# Uppdateringsinformatio n

## Centralapparat lares 4.0

# Alla - Uppdateringsinformationer samlade

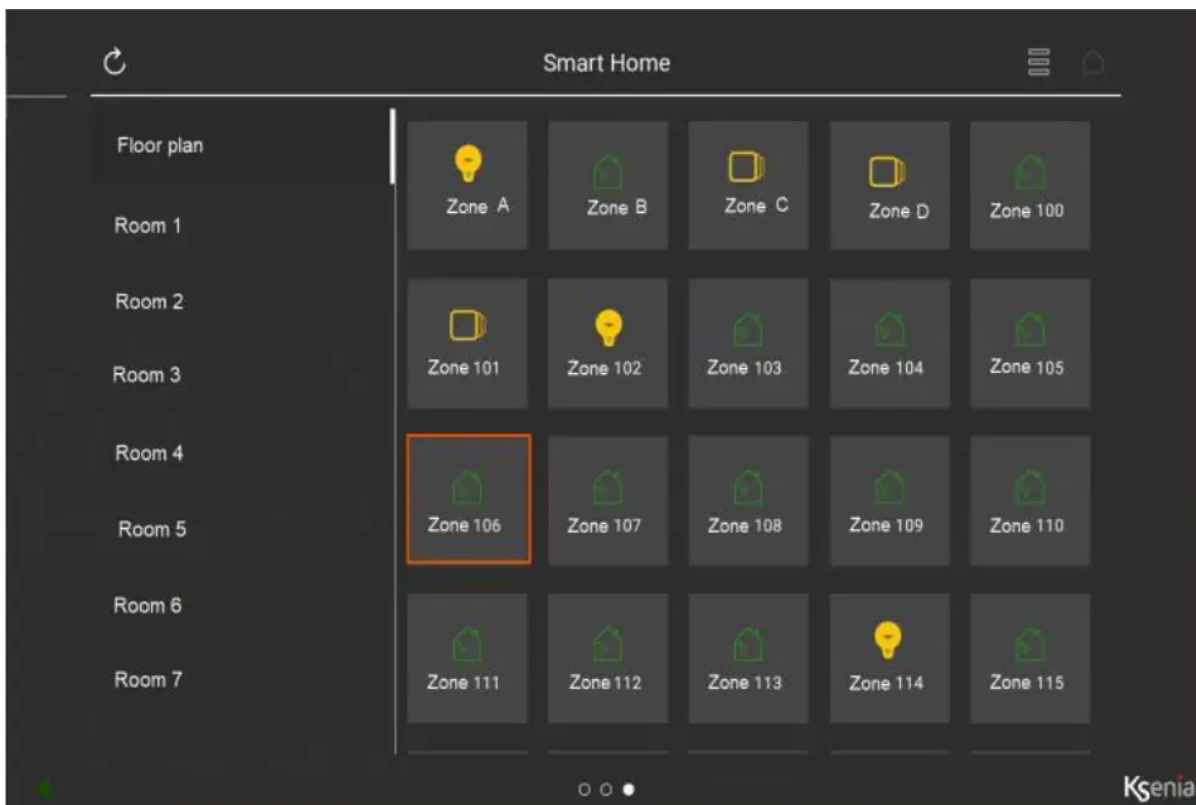
**1-** För att underlätta identifieringen av installerade enheter i systemet har utseendet på sidan för "Automation" förbättrats enligt nedan:

Ny layout för "Rum" med rullist till vänster för att välja rum och se vilka enheter som tillhör rummet.

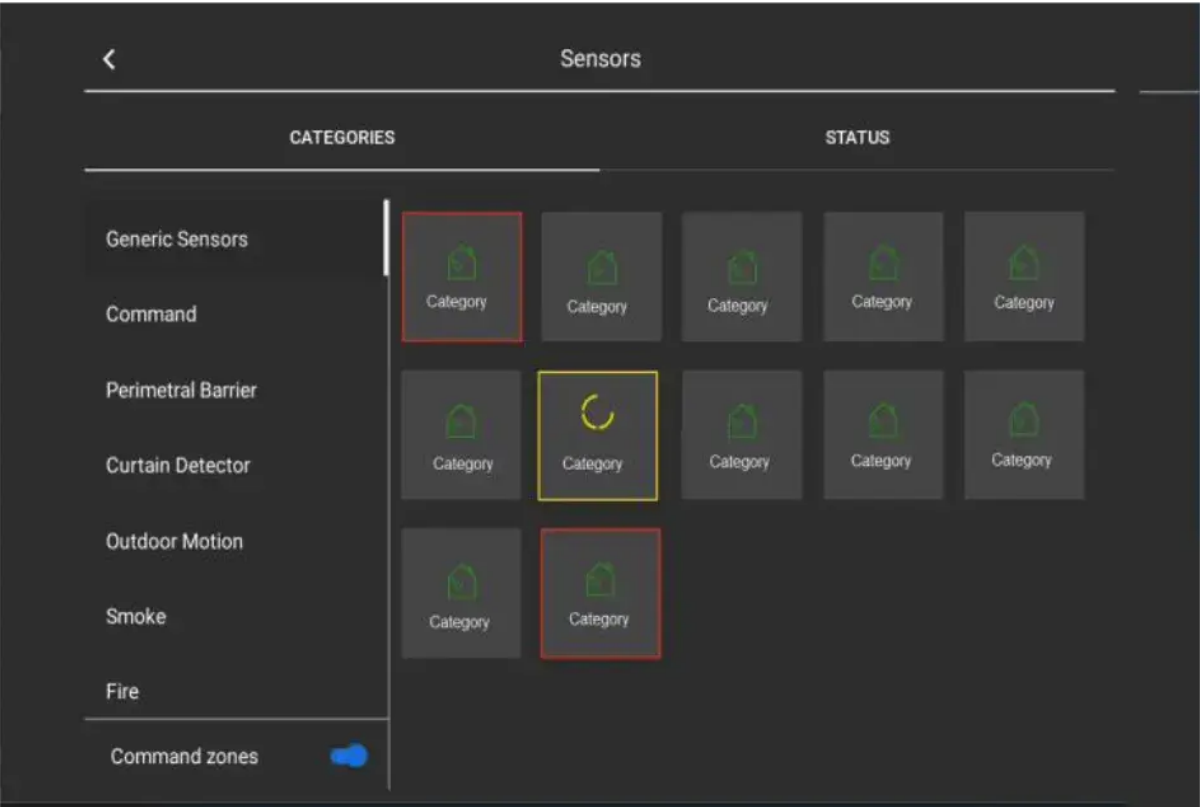
Ny layout för "Detektorer" med rullist till vänster för att välja detektortyp och se status.

Sida: AUTOMATION -> Temperaturer -> domus:

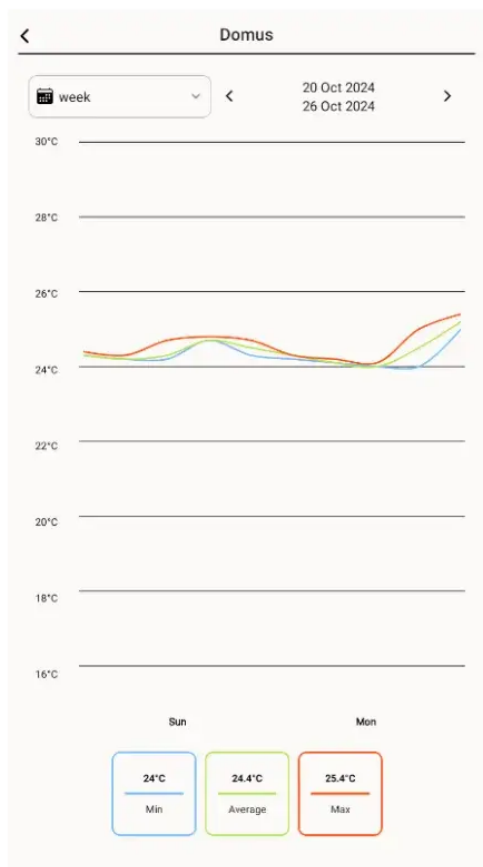
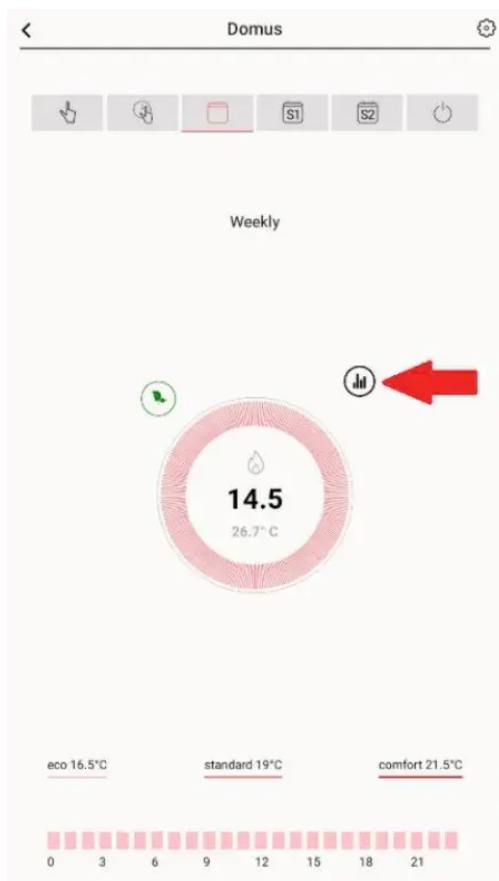
- **Iares 4.0 App:** Sammanfattningen av statistik för temperatur och luftfuktighet för domussensorn har fått en ny sida med bättre detaljnivå för temperatur- och luftfuktighetsdiagrammen\*\*. \*\*

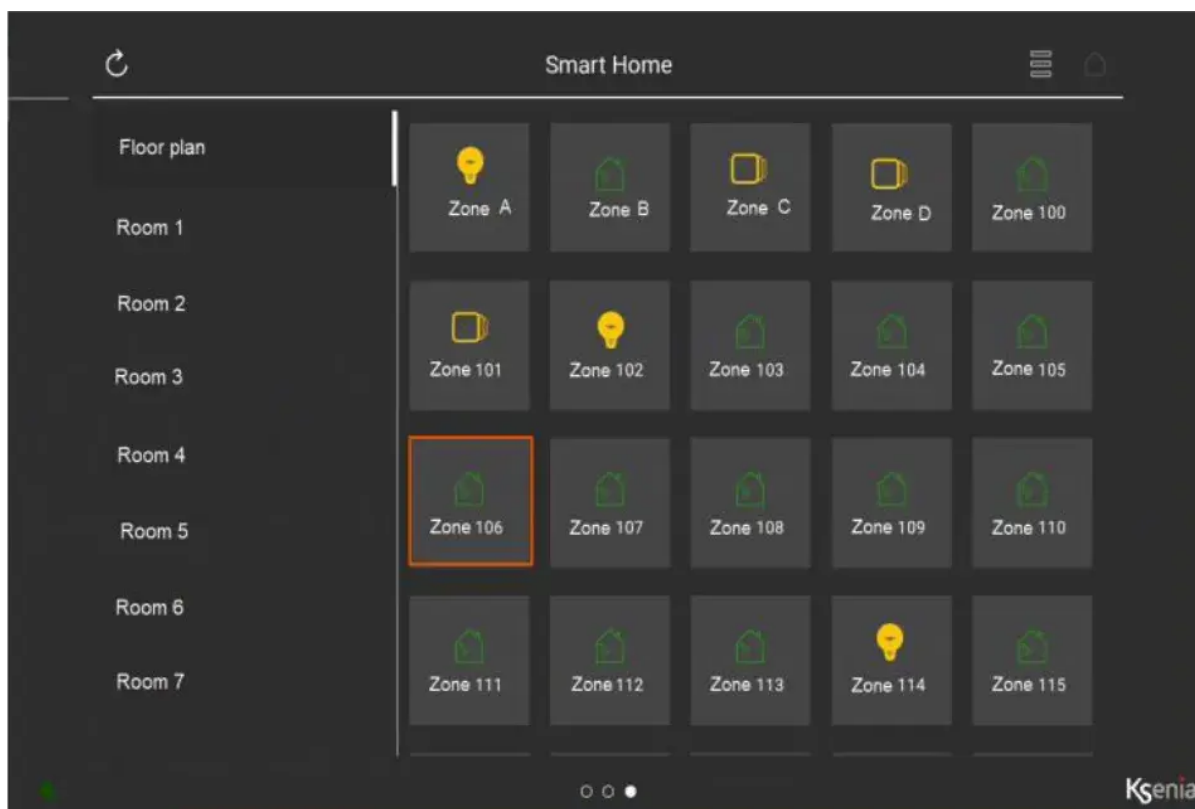
**1-** För att underlätta identifieringen av installerade enheter i systemet har utseendet på sidan för "Automation" förbättrats enligt nedan:

Ny layout för "Rum" med rullist till vänster för att välja rum och se vilka enheter som tillhör rummet.

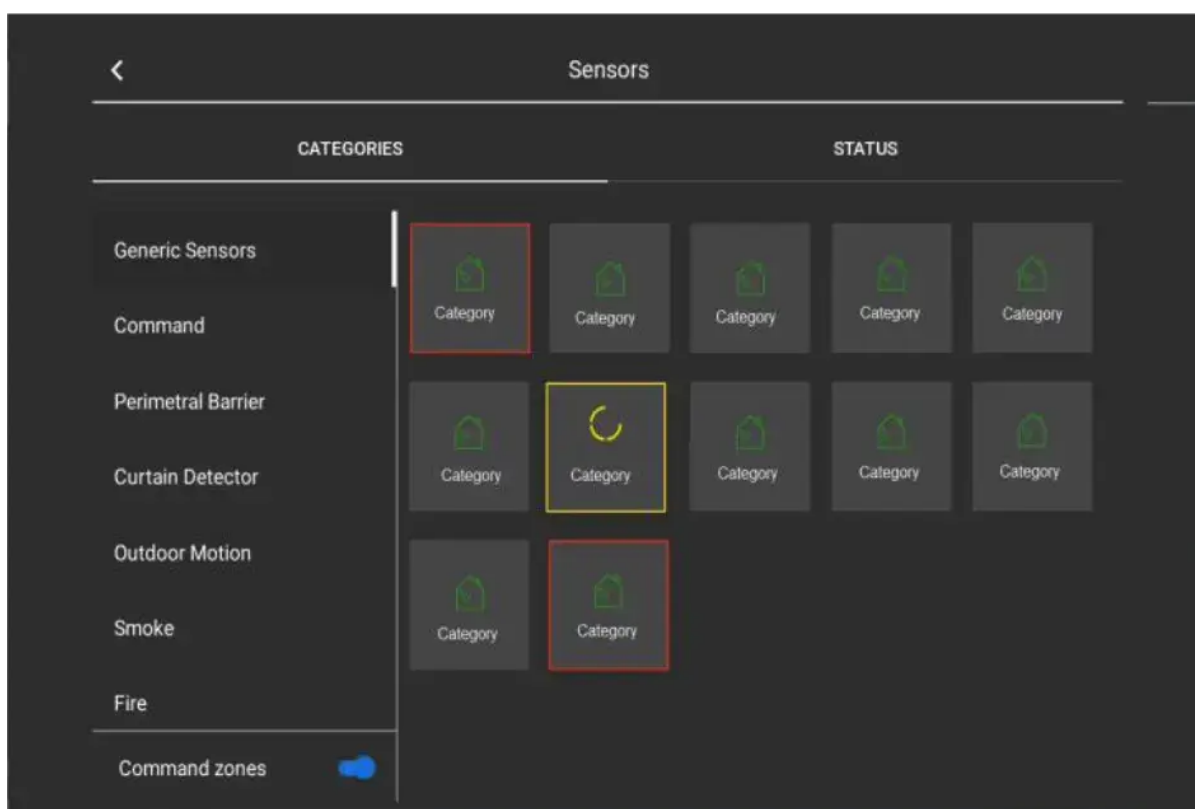
Ny layout för "Detektorer" med rullist till vänster för att välja detektortyp och se status.

Sida: AUTOMATION -> Temperaturer -> domus:

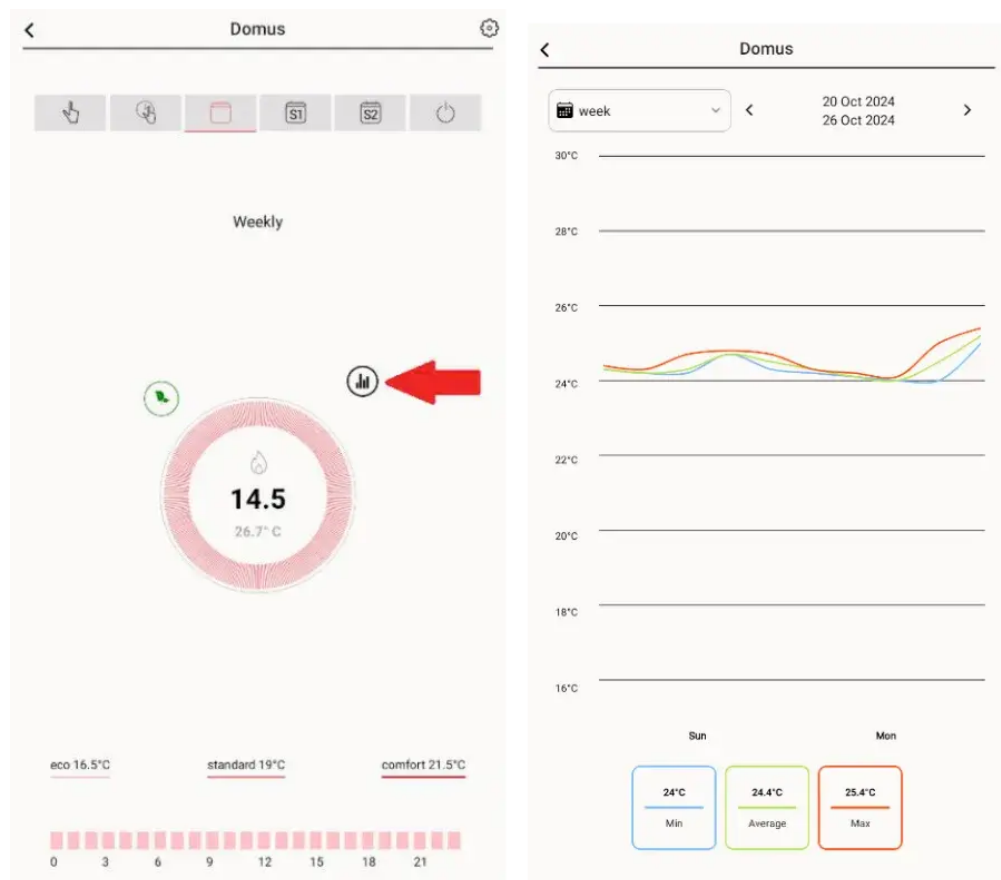
- **lares 4.0 App:** Sammanfattningen av statistik för temperatur och luftfuktighet för domussensorn har fått en ny sida med bättre detaljnivå för temperatur- och luftfuktighetsdiagrammen\*\*. \*\*
